再処理施設、廃棄物管理施設、MOX燃料加工施設
標準応答スペクトルを考慮した評価について
(コメント回答)

令和4年4月25日

日本原燃株式会社

模擬地震波の振幅包絡線の経時的変化の比較

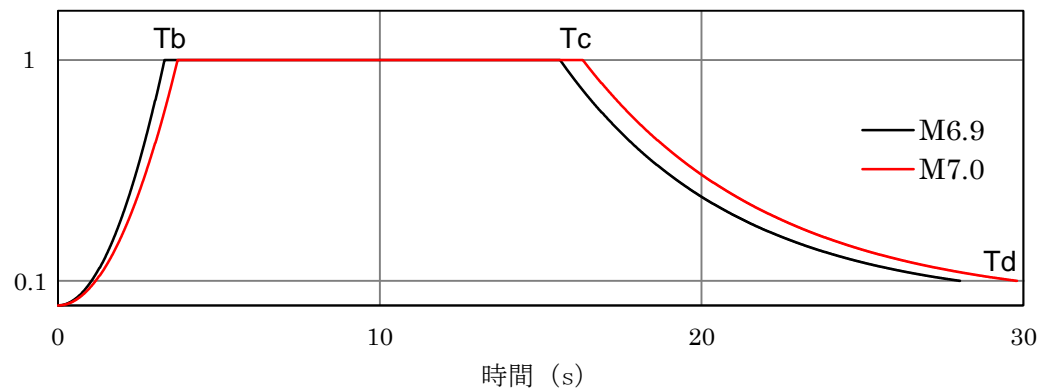
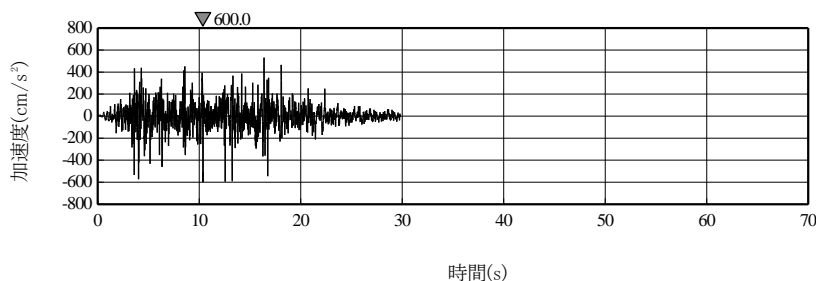
No.	コメント日	指摘事項	頁
1	令和4年2月4日 第430回審査会合	正弦波の重ね合わせによる模擬地震波の作成にあたり、振幅包絡線の設定に用いるMの値については、保守性の観点でM7.0とすること。	p.5~7
2	令和4年2月4日 第430回審査会合	正弦波の重ね合わせ及び観測記録の位相を用いる方法による地震動の大きさに有意な差が無いとした上で、正弦波の重ね合わせによる方法による模擬地震波を代表として扱っていることについて、考え方を資料に記載すること。	p.8~10

- Mw6.5に相当するマグニチュードをM7.0として、振幅包絡線を設定する。
- 下表に示す通り、第430回審査会合で示したM6.9とした場合とM7.0とした場合の振幅包絡線を比較すると、M7.0とした場合の方が、主要動の継続時間が約0.8秒、全体の継続時間が約1.8秒長くなる。
